PRIMJEDBE NA STUDIJU O UTJECAJU NA OKOLIŠ „UREĐENJE SAVSKOG PLOVNOG PUTA I ODREĐIVANJE REGULACIJSKE LINIJE SAVE OD RAČINOVACA DO SISKA”

Studija u utjecaju na okoliš „UREĐENJE SAVSKOG PLOVNOG PUTA I ODREĐIVANJE REGULACIJSKE LINIJE SAVE OD RAČINOVACA DO SISKA”, koju je za potrebe investitora Agencije za vodne putove, Vukovar, izradio Vodoprivredno-projektni biro d.d. iz Zagreba, je izuzetno loše i znanstveno-stručno pogrešno napisana, te u cijelosti nepotpuna s nizom nedostajućih podataka vezanih uz procjenu utjecaja zahvata na prirodu i okoliš. Planirani zahvat je u izravnoj suprotnosti s odredbama nacionalnog zakonodavstva iz područja zaštite prirode, okoliša i voda, kao i preuzetim međunarodnim obvezama vezanima uz zaštitu prirode i održivog gospodarenja vodnim resursima. **Stoga ona ne zadovoljava niti minimalne kriterije za dokumente ovog tipa, treba biti u cijelosti odbačena, a za plan razvoja plovnosti na rijeci Savi je, sukladno odredbama čl. 55. Zakona o zaštiti okoliša, potrebno izraditi potpuno novu Stratešku procjenu utjecaja plana i programa na okoliš.**

Grafikon 1. Analiza prometa i poslovanja hrvatskih luka na unutarnjim vodama (podaci iz tablice C.15.2.2.)

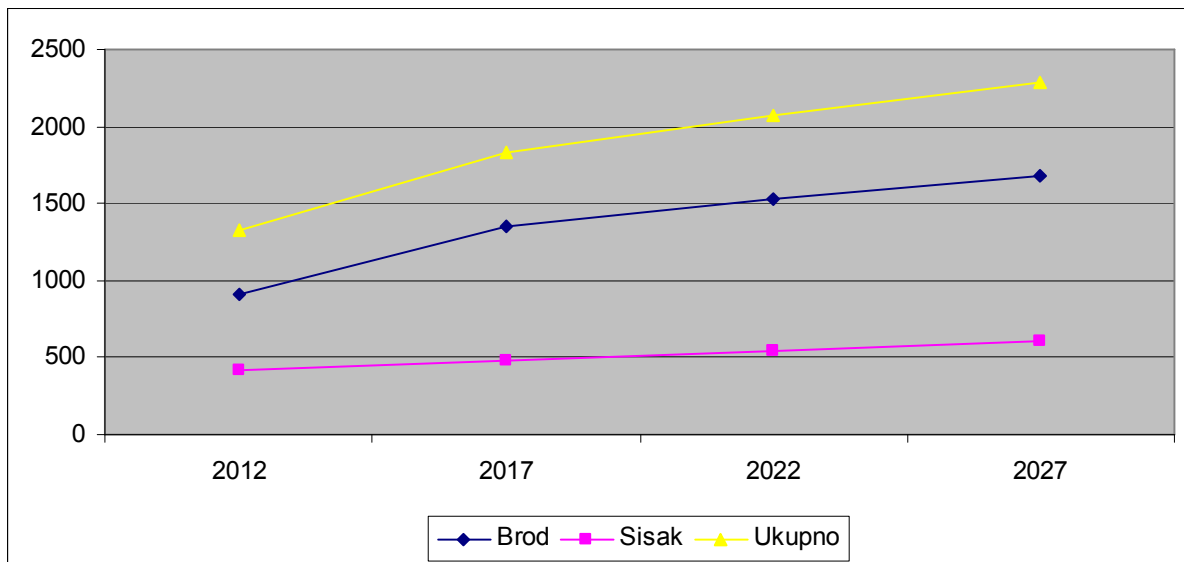
Iz gore navedenih podataka evidentno je da **promet roba rijekom Savom sustavno opada** (gotovo se prepolovio u posljednjih 10 godina) tj. da dugoročno **ne postoji potreba investiranja 81,75 mil EURA u regulaciju Save** u jednu prometnu granu koja je u stalnoj recesiji. Izrađivač studije podatke o prijevozu roba rijekom Savom nije povezao s podacima o plovnosti. Međutim, kada bi se to i napravilo, bilo bi evidentno da **pad prometa roba na rijeci Savi nije uzrokovan hidrološkim uvjetima, već ekonomskim razlozima i nekonkurentnosti transporta roba vodenim putem** uz postojeće željezničke i cestovne komunikacije koje se protežu duž Save u Hrvatskoj!

Grafikon 2. Predviđeni promet dviju hrvatskih luka u budućem razdoblju (podaci iz Tablica D.1.6.2 do D.1.6.7).

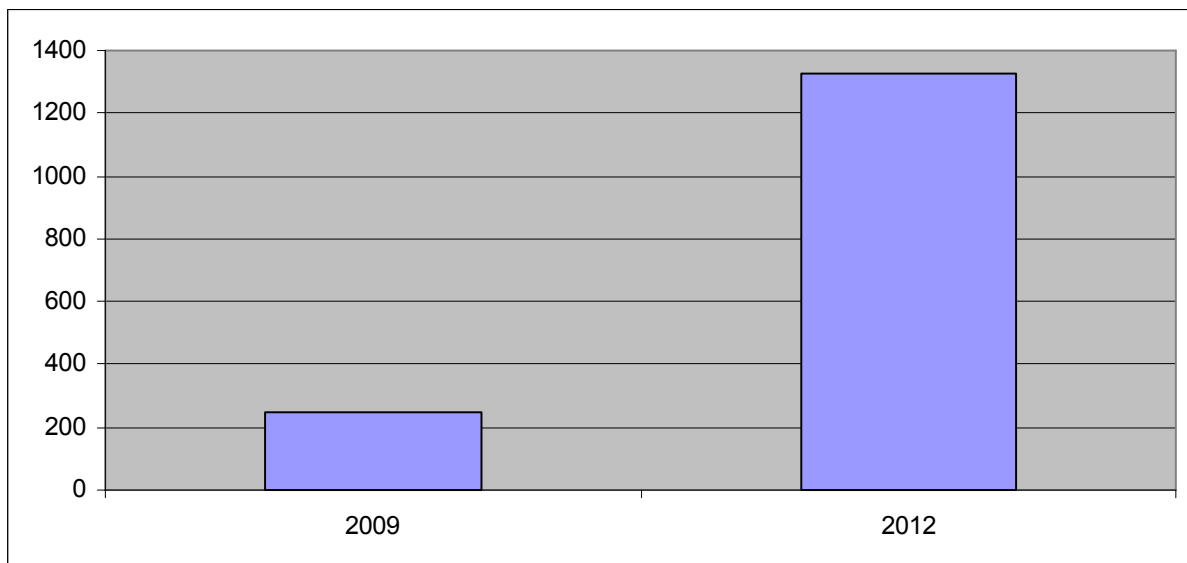
Između ova dva seta podataka – realnog stanja prometa na Savi i fiktivne projekcije predviđenog prometa – postoji znatno odstupanje (Grafikon 3).

Slika 1. Shema prirodnog toka rijeke u njenom nizinskom dijelu (Izvor: Fluvius, 2007).

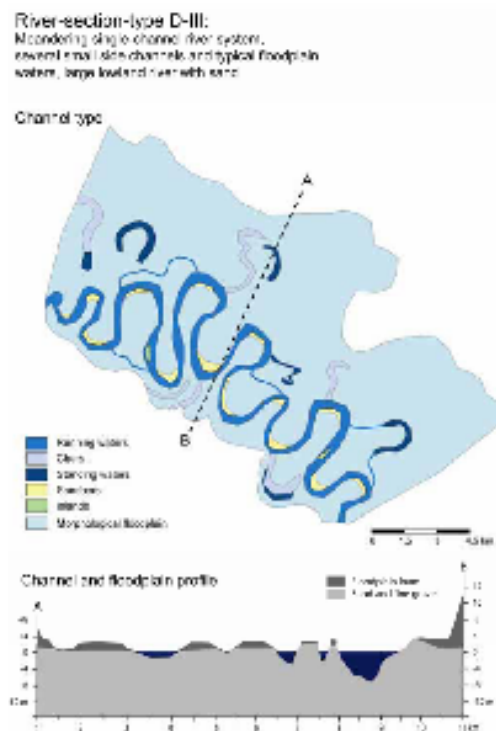
Ova SUO **ne spominje niti jedan hidro-morfološki ili ekološki proces** koji je bitan za održavanje postojeće biološke i krajobrazne raznolikosti, te podržavanje ekonomskih aktivnosti lokalnog stanovništva. SUO u cijelosti ignorira činjenicu da je slobodno meandriranje vodotoka, uključujući bočnu eroziju obala s jedne, te stvaranje novih sprudova i plicina s druge strane, ključni hidro-morfološki proces koji je definirao cjelokupni krajobrazni razvoj prostora (slika 1).

SUO u cijelosti ignorira činjenicu da regulacije rijeke (uz određivanje i postizanje Regulacijske linije) teže upravo spriječavanju slobodnog meandriranje vodotoka, uzrokuju povećanje brzine prolaska vode u koritu, te povećavaju erozivnu moć vode što dovodi do pojave erozije dna korita i „ukopavanja“ rijeke u vlastito korito, a zatim i pada razine nadzemnih i podzemnih voda.
